**AVIS RELATIF À LA PROTECTION
CONTRE LES EVENTUELS EFFETS NOCIFS ET NUISANCES
PROVOQUÉS PAR LES RAYONNEMENTS NON IONISANTS
GÉNÉRÉS PAR DES ANTENNES ÉMETTRICES STATIONNAIRES**

Commune : ANS - Exploitant : ORANGE

Référence exploitant : 247L1_4 - 30126L1_1 - 40126L1_1 - 50126L1_1

Rapport n° 4 / 2026

Figure 1 : Vue en plan des lieux de séjour et des points de contrôle

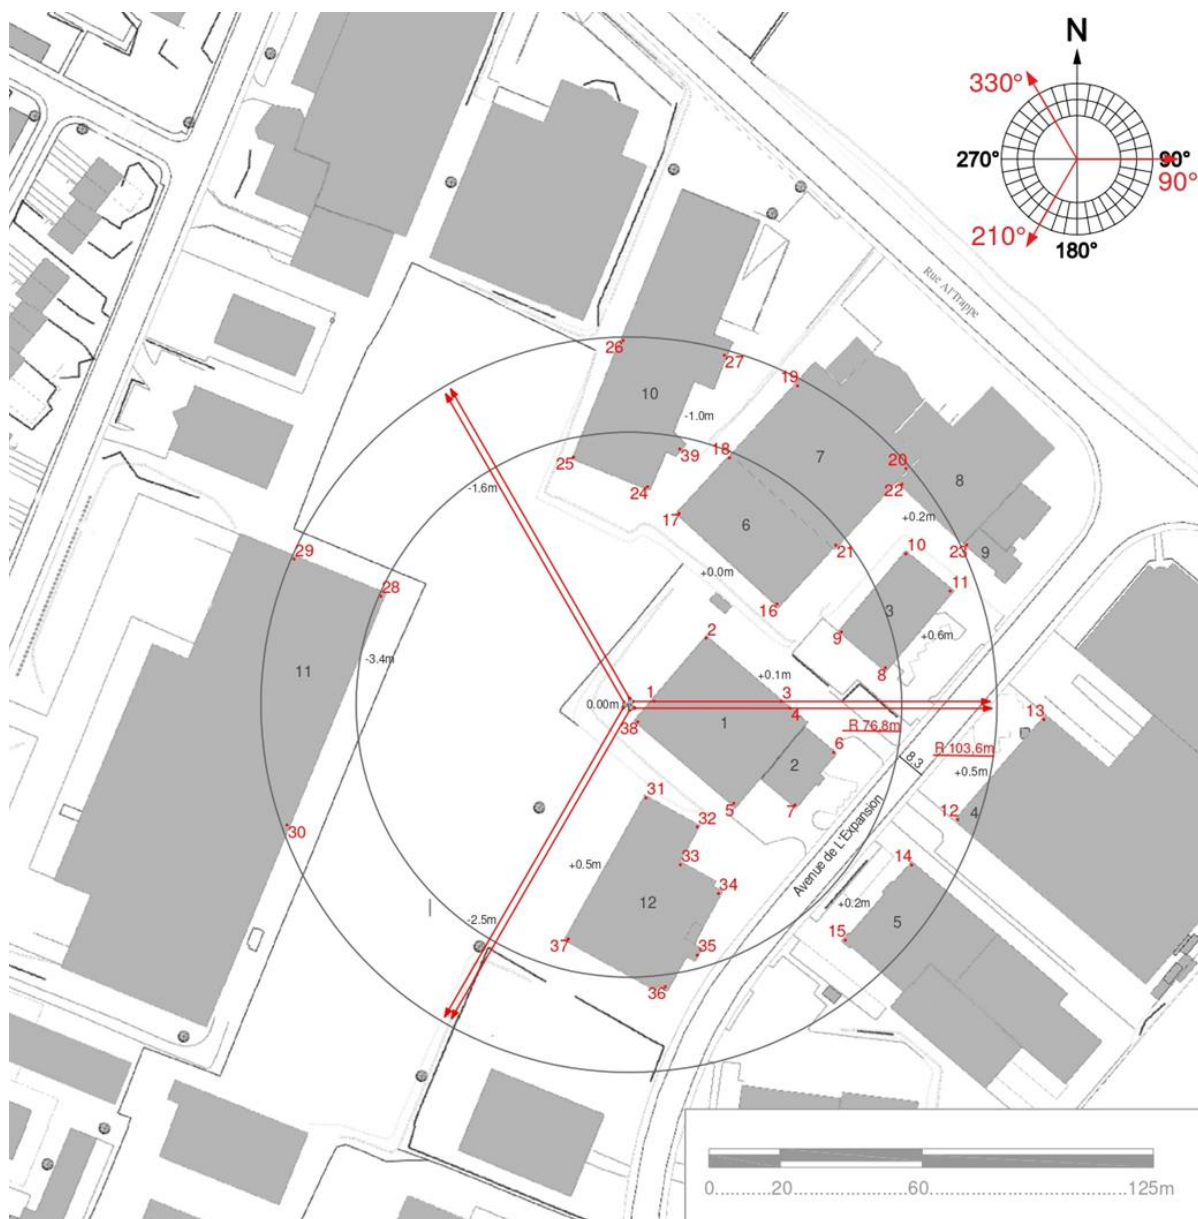
- le numéro du point de contrôle repris sur un des plans de la figure 1;
- le numéro du LS dans lequel se trouve le point de contrôle de la 1^{ère} colonne ;
- l'atténuation d'obstacle prise en compte pour le calcul de l'indice d'exposition dans le LS ;
- le résultat du calcul de l'indice d'exposition.

N° point de contrôle	LS	Atténuation (dB)	Indice d'exposition relatif à la limite par installation IE_i
13	4	3,0	0,231
12	4	3,0	0,219
11	3	3,0	0,212
26	10	3,0	0,187
23	9	3,0	0,183
10	3	3,0	0,158
14	5	3,0	0,154
22	8	3,0	0,127
20	7	3,0	0,122
25	10	3,0	0,121
27	10	3,0	0,103
15	5	3,0	0,099
8	3	3,0	0,094
29	11	3,0	0,093
36	12	3,0	0,092
19	7	3,0	0,090
30	11	3,0	0,084
6	2	3,0	0,053
37	12	3,0	0,051
21	6	3,0	0,048
35	12	3,0	0,045
18	6	3,0	0,043
4	1	3,0	0,042
7	2	3,0	0,037
3	1	3,0	0,035
9	3	3,0	0,035
24	10	3,0	0,032
39	10	3,0	0,032
16	6	3,0	0,031
17	6	3,0	0,025
33	12	3,0	0,024
28	11	3,0	0,021
34	12	3,0	0,021
5	1	3,0	0,016
31	12	3,0	0,012

En ce qui concerne les antennes de l'installation mentionnées dans le tableau 1, la distance maximale à laquelle la limite pourrait être atteinte, à l'extérieur, est égale à 85,7 m. S'il n'y a pas de LS à une distance inférieure, les antennes respectent forcément la limite d'immission.

Dans le cas des LS situés à l'intérieur des bâtiments, une atténuation d'obstacle est prise en compte et il en résulte que la distance maximale à laquelle la limite pourrait être atteinte se réduit à 61,2 m.

Figure 2 : Vue en plan des installations d'antennes dans un rayon de 300 mètres autour de l'installation faisant l'objet de la demande d'avis

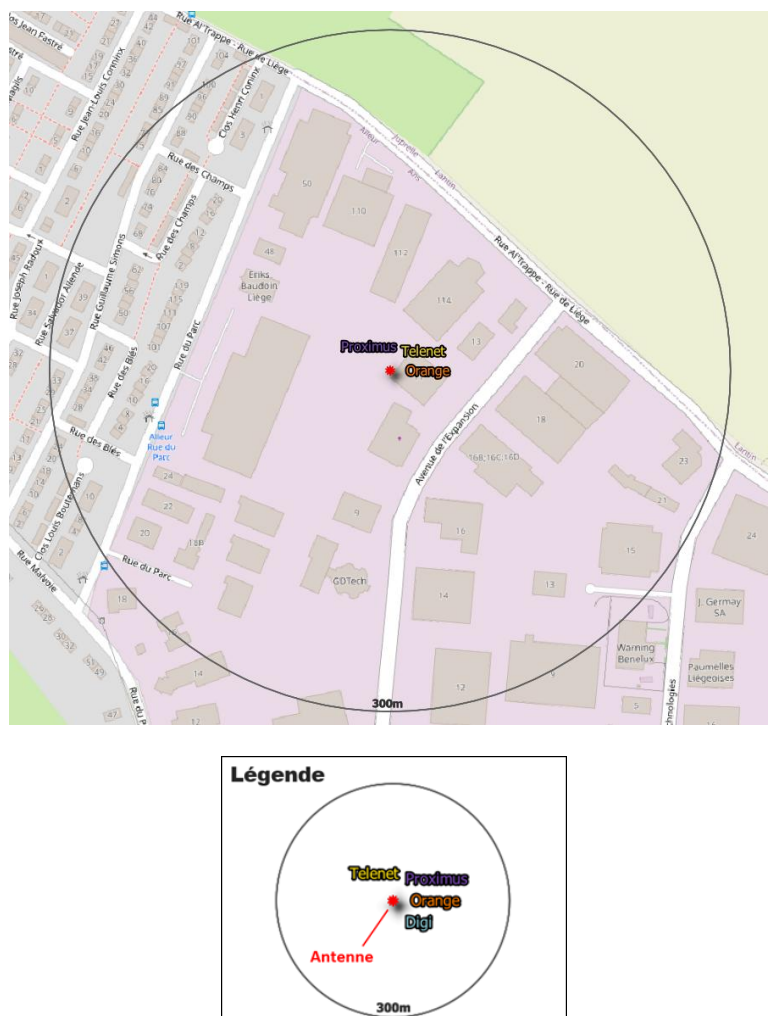
Le plan en projection verticale de la figure 2 indique la localisation des installations d'antennes émettrices stationnaires visées par le décret et situées dans un rayon de 300 mètres autour de l'installation référencée dans le paragraphe 2 et localisée au centre du cercle. Les données de localisation de ces antennes et les avis correspondant sont accessibles via le cadastre en ligne des antennes émettrices stationnaires⁸. Les installations prises en compte dans l'évaluation du respect de la limite cumulative sont les installations d'antennes émettrices déclarées en service par l'exploitant à la date du présent avis, à l'exception de l'installation référencée dans le paragraphe 2 et éventuellement d'autres installations ayant fait l'objet d'une demande d'avis à la même date et qui sont situées à l'intérieur de la zone de 300 mètres de rayon.

- a) il y a au plus 4 installations d'antennes émettrices stationnaires présentes dans la zone d'évaluation de 300 mètres de rayon représentée dans la figure 2, y inclus l'installation référencée dans le paragraphe 2 : la limite cumulative définie à l'article 4, §2 du décret est nécessairement respectée dans les lieux de séjour à l'intérieur de la zone d'évaluation de 300 mètres de rayon ;

- b) il y a exactement 5 installations d'antennes émettrices stationnaires présentes dans la zone d'évaluation de 300 mètres de rayon représentée dans la figure 2, y inclus l'installation référencée dans le paragraphe 2 et il existe, pour 3 ou 4 de ces installations, un avis attestant le respect de la limite abrogée de 3 V/m : la limite cumulative définie à l'article 4, §2 du décret est nécessairement respectée dans les lieux de séjour à l'intérieur de la zone d'évaluation de 300 mètres de rayon ;

- c) dans tous les autres cas, il a été vérifié que la limite cumulative définie à l'article 4, §2 du décret n'est pas dépassée dans les lieux de séjour sur base du nombre d'installations localisées dans la zone d'évaluation de 300 mètres de rayon représentée dans la figure 2, de leur localisation ainsi que des données inscrites dans la figure 1 et au paragraphe 4 du présent avis et dans les avis attestant le respect de la limite par installation ou de la limite abrogée de 3 V/m relatifs aux autres installations reprises dans la figure 2.

Compte tenu des considérations ci-dessus, il apparaît que l'intensité du rayonnement électromagnétique généré, dans les lieux de séjour situés dans un rayon de 300 mètres autour de l'installation référencée dans le paragraphe 2, par l'ensemble des antennes émettrices stationnaires de l'ensemble des exploitants du même site d'antennes émettrices stationnaires respecte la limite fixée à l'article 4, § 2 du décret.
